Comissão Permanente para Análise de Metodologias e Programas Computacionais do Setor Elétrico

GT Metodologia

Avaliação das contribuições recebidas
no ciclo de atividades 2021/2022
(Consulta Pública MME nº 121/2022)

18 de abril de 2022

Figura 22 – Casos apresentados pela ABIAPE.

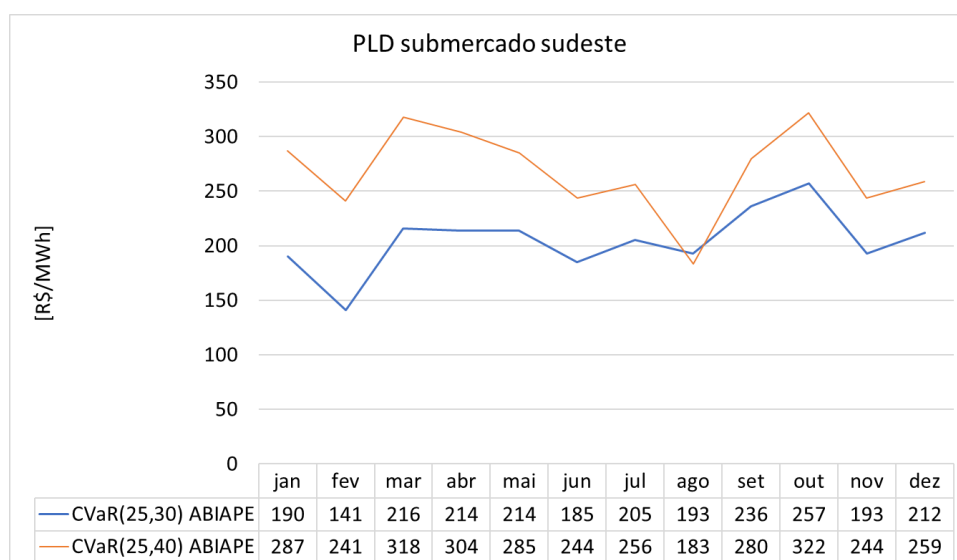
O gráfico da Figura 22 mostra os valores de PLD obtidos nas simulações disponibilizadas para a CPAMP. Os valores de PLD dos casos foram obtidos com rodadas encadeadas de NEWAVE-DECOMP, sendo que no DECOMP foram rodados os decks da revisão zero de cada mês sem obter a convergência do caso. O caso CVaR(25,40) ABIAPE são utilizados os parâmetros propostos na CP MME nº 121/2022 pela CPAMP, isto é, PAR(p)-A e CVaR(25,40). Já o CVaR(25,30) ABIAPE é uma sensibilidade do caso anterior usando as configurações PAR(p)-A e CVaR(25,30). Para obter o valor do PLD do mês de agosto, ambos os casos partiram das mesmas condições iniciais (armazenamento e despacho térmico das usinas à GNL). Para este mês, a única diferença entre os decks são os parâmetros do CVaR. Assim, verifica-se que o valor do PLD no caso CVaR(25,30) ABIAPE é de 193 R\$/MWh e para o caso CVaR(25,40) ABIAPE é de 183R\$/MWh. Nota-se que, todos os valores de PLD dos demais meses são obtidos com armazenamento e despacho térmico GNL diferentes.

Ao analisar os decks do NEWAVE, notou-se que foi considerado o critério de parada vigente para gerar os resultados mostrados na Figura 22. Isto é, 3 iterações consecutivas com ΔZ_{inf} abaixo de 0,2% assim como mostra a Figura 23.

Considera-se que para realizar o estudo de forma correta, o critério de parada deve ser ajustado para os parâmetros propostos neste ciclo, isto é, 6 iterações consecutivas com ΔZ_{inf} menor que 0,1% assim como mostra a Figura 24.

Depois de ajustado o critério de parada, o mês de agosto de ambos os casos foram reprocessados. A Figura 25 mostra a comparação entre os resultados atualizados e os antigos. O marcador quadrado amarelo é o valor de PLD no Sudeste para o caso com PAR(p)-A e CVaR(25,40) com critério de parada proposto, e o círculo em azul escuro é o valor do PLD no caso PAR(p)-A e CVaR(25,30) com o critério de parada proposto. As trajetórias foram retiradas dos gráficos da Figura 22 e são colocados apenas para melhor observar o impacto dos casos reprocessados.
